**MANİSA İLİ, ŞEHZADELER İLÇESİ**  
**KOCATEPE, GEDİZ, BAYINDIRLIK,**  
**İSHAK ÇELEBİ VE DİLŞİKAR MAHALLELERİ**  
**RİSKLİ ALAN**

**ASKI SÜRECİNDE YAPILAN İTİRAZLAR DOĞRULTUSUNDA**  
**YAPILAN NAZIM İMAR PLANI DEĞİŞİKLİKLERİ**

**AÇIKLAMA RAPORU**

#### Tarım ve Orman Bakanlığı İtirazı Öncesi ve Sonrası Durum

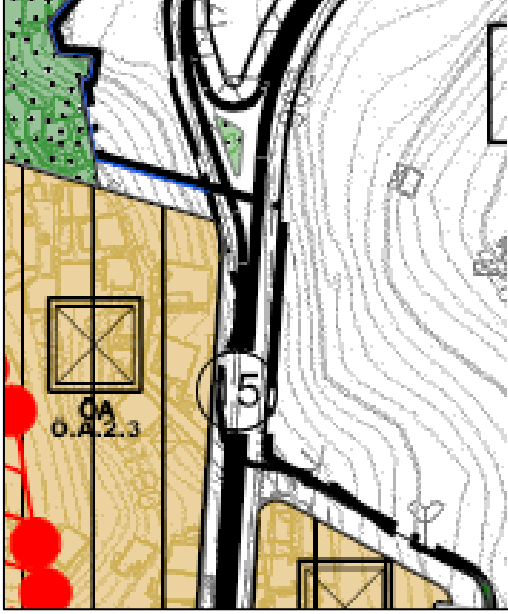
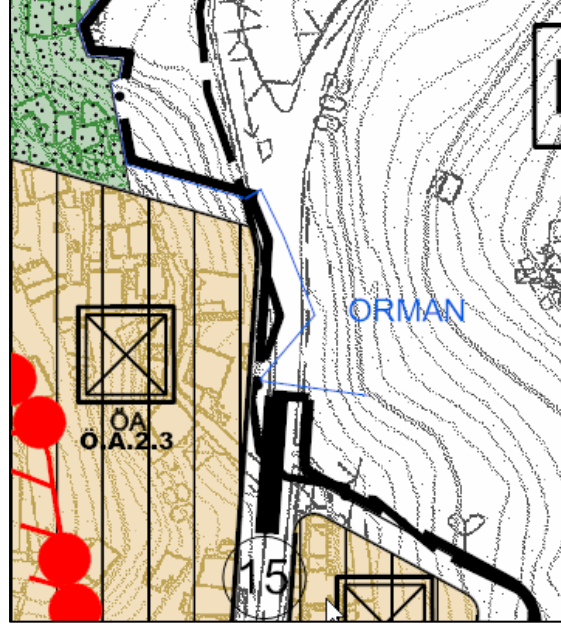
Tarım ve Orman Bakanlığı'nın itirazı doğrultusunda; Şehzadeler Riskli Alan Nazım İmar Planı Değişikliği Sınırının 901 nolu parselde kalan kısmı yeniden düzenlenmiştir. Yapılan düzenleme ile orman vasfında olan 901 nolu parsel plan değişikliği sınırı dışında bırakılmıştır.

Devlet Su İşleri Genel Müdürlüğü İtirazı Öncesi ve Sonrası Durum

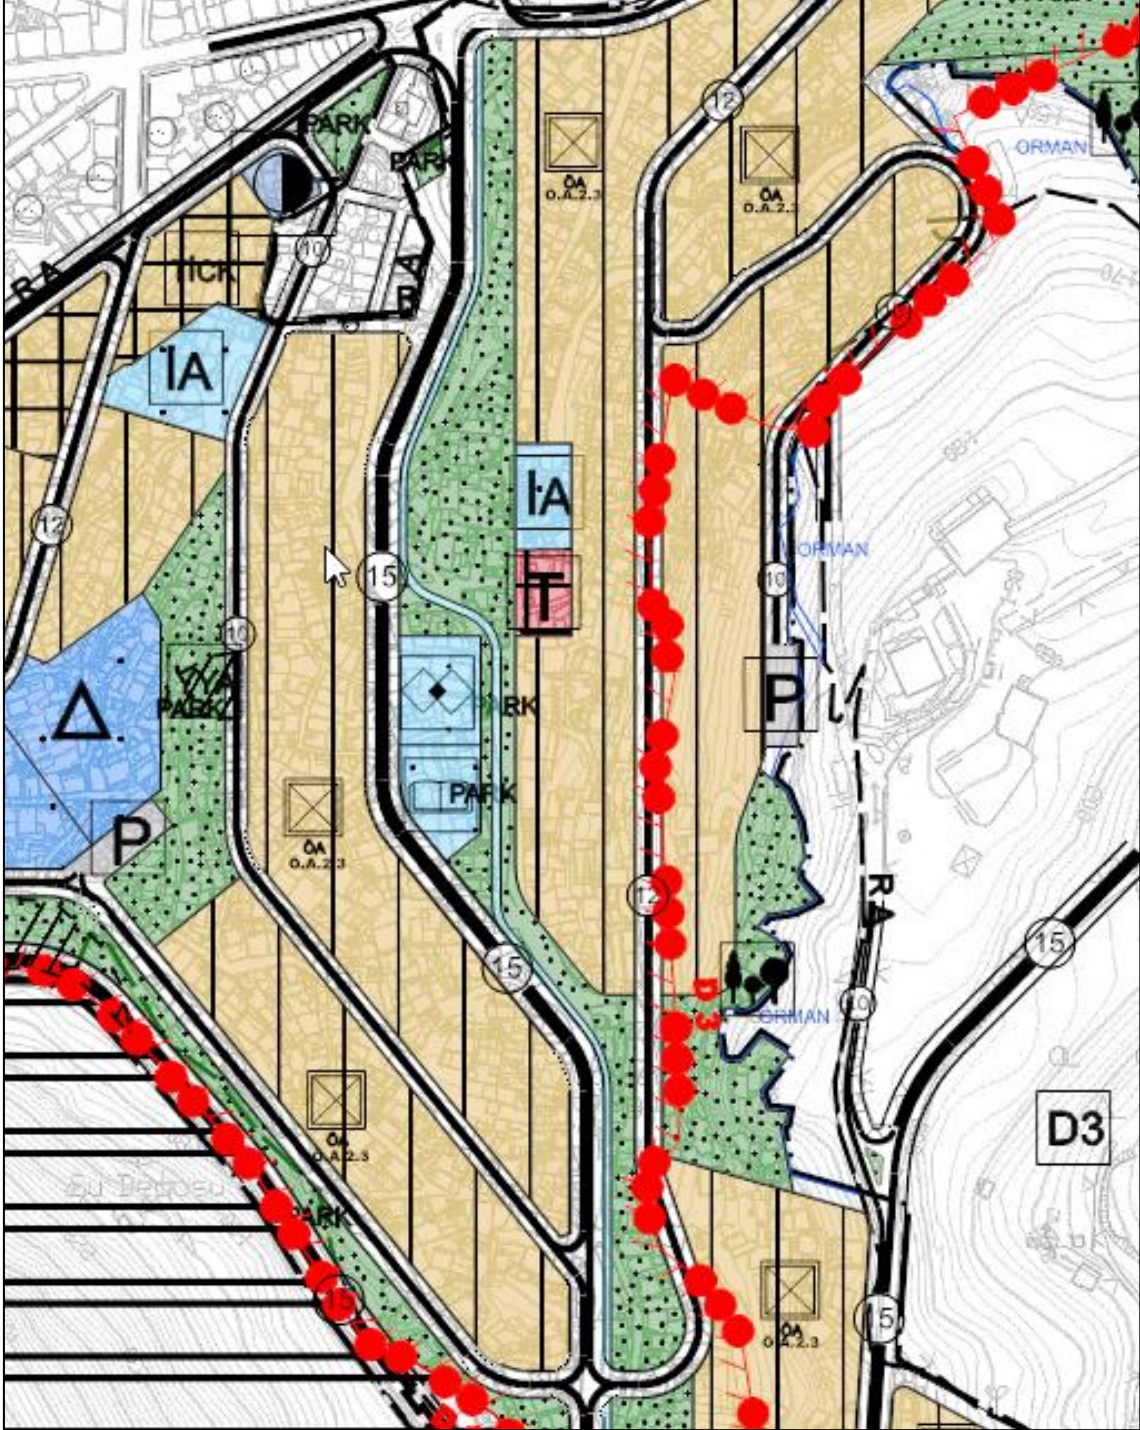
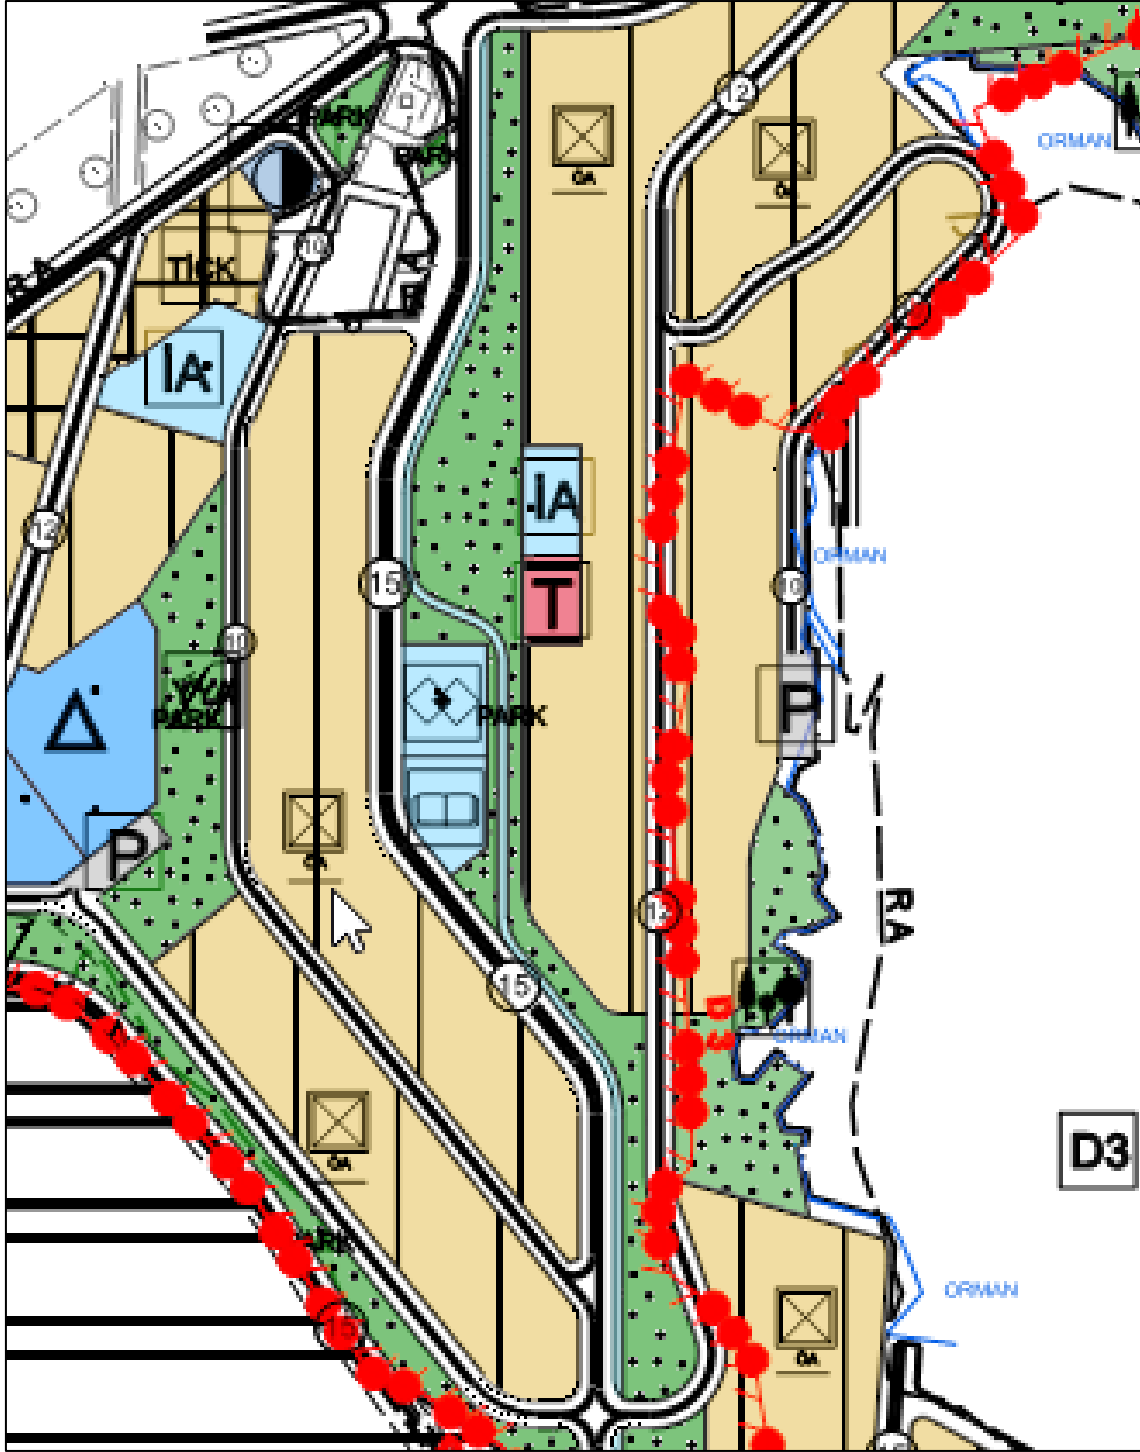
Devlet Su İşleri Genel Müdürlüğü'nün itirazı doğrultusunda; Tabak Çayı için 12 metre, Tabak Çayı Yan Kolu için 9 metre genişliğindeki alan dere yatağı ve servis yolu olarak nazım imar planı değişikliği ile yeniden düzenlenmiştir.

Manisa Su ve Kanalizasyon İdaresi Genel Müdürlüğü'nün İtirazı Öncesi ve Sonrası Durum

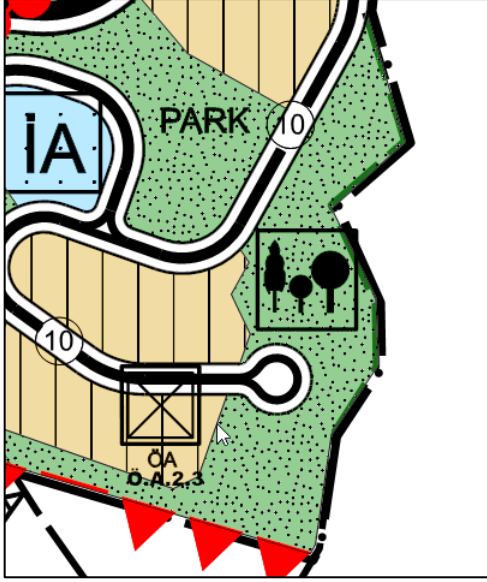
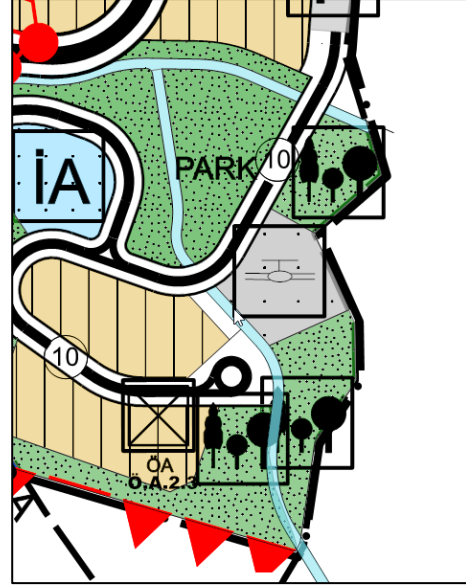
Manisa Su ve Kanalizasyon İdaresi Genel Müdürlüğü'nün plana ilişkin itirazı doğrultusunda; yapılan plan değişikliği ile mevcut içme suyu tesisleri söz konusu nazım imar planı değişikliğinde düzenlenmiştir.
